**Regione Puglia**  
Dipartimento Mobilità, Qualità urbana,  
Opere Pubbliche e Paesaggio  
**Sezione Ecologia**  
**Ufficio VIA e V.I.**  
via delle Magnolie, 6/8  
70026 Modugno Z.I. (Ba)

**Oggetto: ID VIA 216: Prometeo 2000 S.r.l.** Procedimento di VIA e AIA per modifica sostanziale del realizzando impianto di compostaggio da FORSU, sito in agro di Grumo Appula (Ba), c.da trullo dei Gendarmi, censito in catasto al fg. 61, p.lle 15, 54, 63, 166, 175, 184, 176, 185, 186, 187, 182, 178, 179, 81. Conferenza di Servizi, ex art. 15, c.1, L 11/2001 del 18/03/2016, giusta nota prot. n. 0003676 del 22/03/2013. Richiesta integrazioni.

Fig. 1 – Tav. 5 Assetto idrogeomorfologico adottato P.U.G. Grumo Appula.

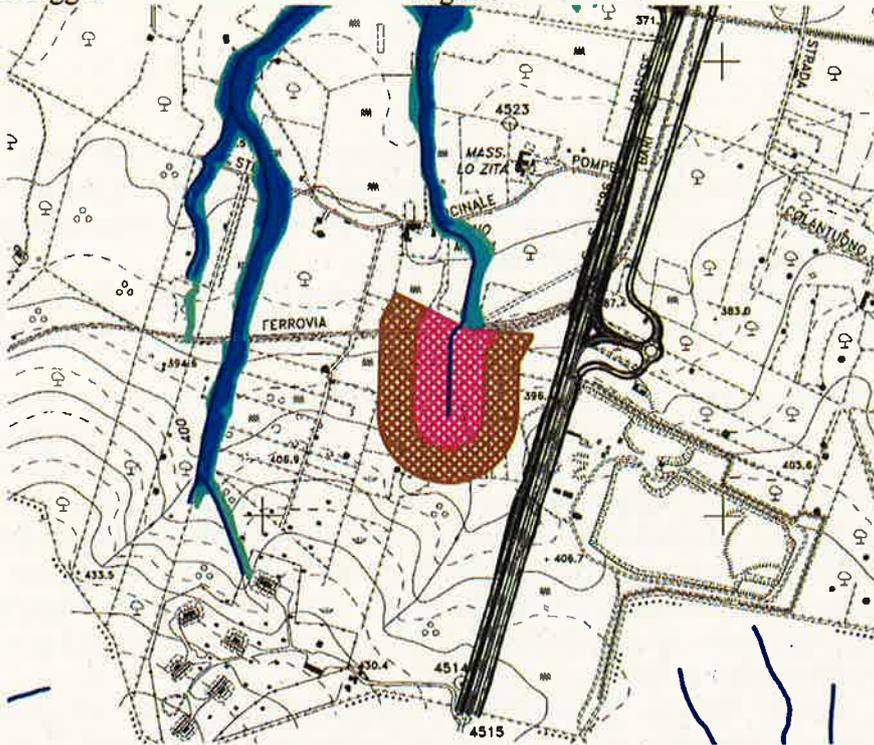
- Riguardo al regime giuridico delle aree in relazione ai vincoli territoriali previsti da piani e programmi vigenti, fermo restando quanto già osservato al punto 1), si osserva altresì che, relativamente al Piano di Assetto Idrogeologico (P.A.I.), nulla è detto sull'interferenza con il reticolo idrografico (facente parte di Lama Lamasinata), come individuato, con le relative aree di alveo fluviale in modellamento attivo e fasce di pertinenza, nell'adottato P.U.G. di Grumo Appula (Fig. 1), e quale elemento di connessione della Rete Ecologica Regionale, conferme al confine ovest all'area d'intervento. Altresì, nulla viene detto sulla compatibilità al regime giuridico del P.A.I. dei nuovi interventi a farsi rispetto al reticolo così cartografato. Peraltro, nel citato alveo sono previsti scarichi nei primi strati del sottosuolo, mediante pozzi disperdenti per la gestione del troppo pieno delle vasche di raccolta acque presenti. A riguardo andrebbe non solo monitorata la qualità delle acque disperdenti, ma anche l'attuale stato di conservazione del corpo idrico, per il monitoraggio di eventuali modifiche a seguito dell'esercizio dell'attività.

Fig. 2, Tav. 27 - carta della Rete Ecologica del Parco - (fonte: Piano per il Parco)

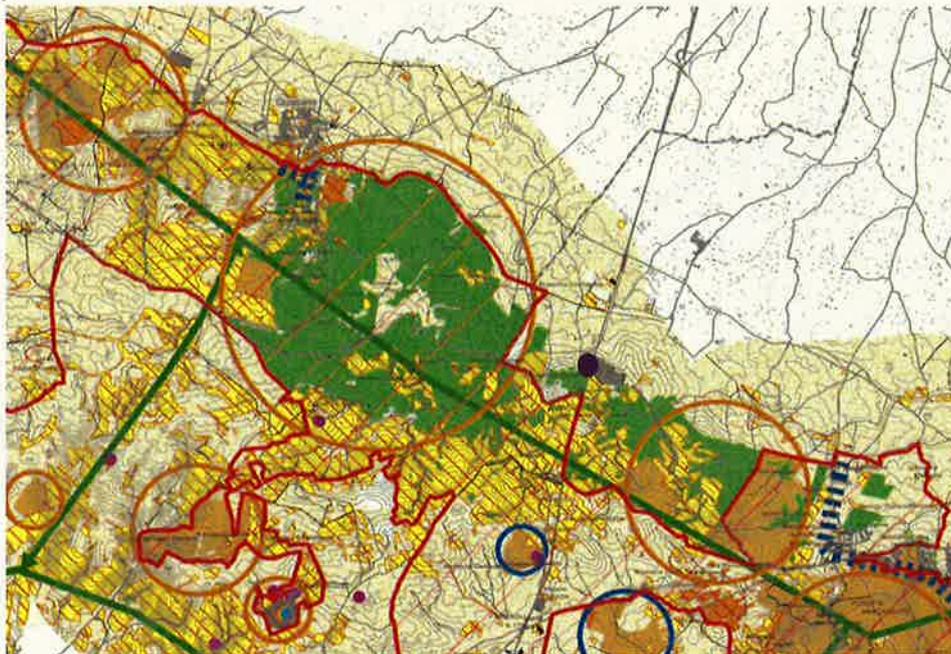
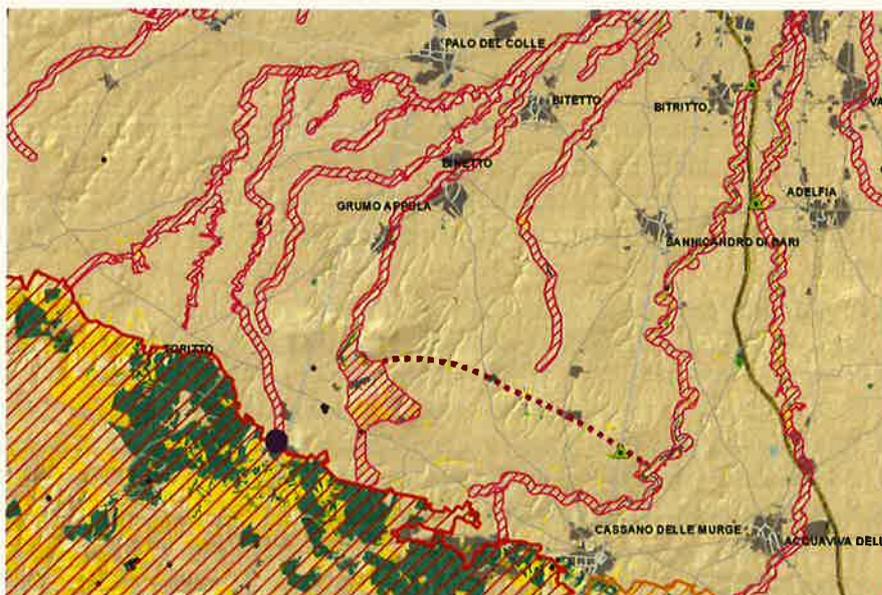
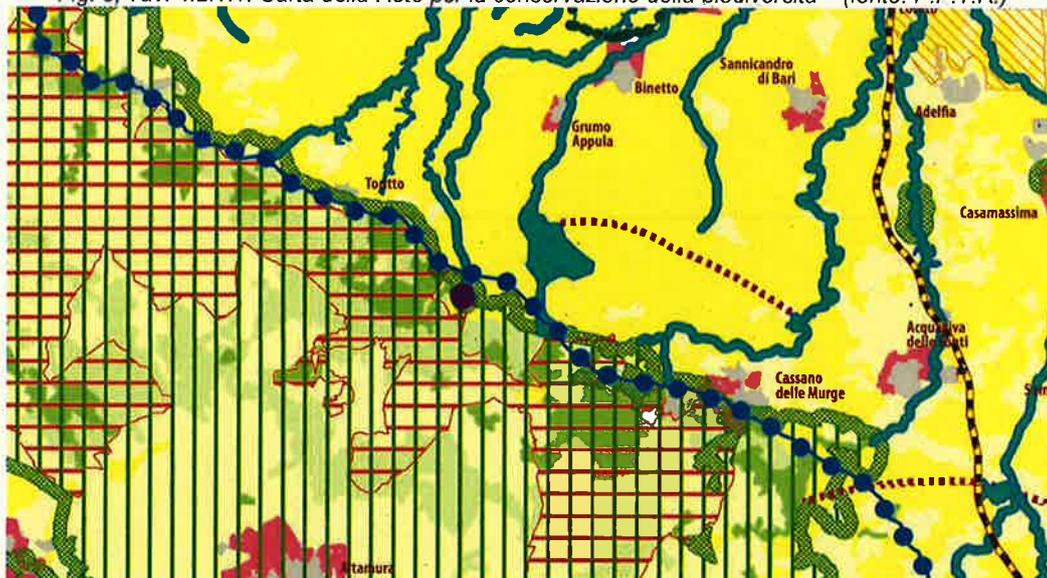
- Lo studio redatto non tiene altresì conto delle possibili incidenze sulla Rete Ecologica Regionale e sulle relative componenti, tanto anche in considerazione della contiguità dell'intervento al citato reticolo idrografico avente funzione di connessione ecologica.

Detta area boscata, estesa per oltre 1.000 ha, sviluppandosi nell'intorno dell'area d'intervento ad una distanza di meno di 700 mt dalla stessa, costituisce altresì uno dei nodi primari della Rete Ecologica del Parco, corridoio ecologico di connessione con le aree boscate e pseudosteppiche dell'altopiano murgiano e con le aree boscate del versante adriatico. Peraltro, contermina all'area d'intervento, è il corso d'acqua episodico, quale diramazione di Lama Lamasinata, che rappresenta elemento di connessione ecologica dell'area Parco con la Rete Ecologica Regionale e di collegamento della stessa alla costa, attraversando il Parco naturale regionale "Lama Balice" (fig. 2, fig. 3, fig. 4).
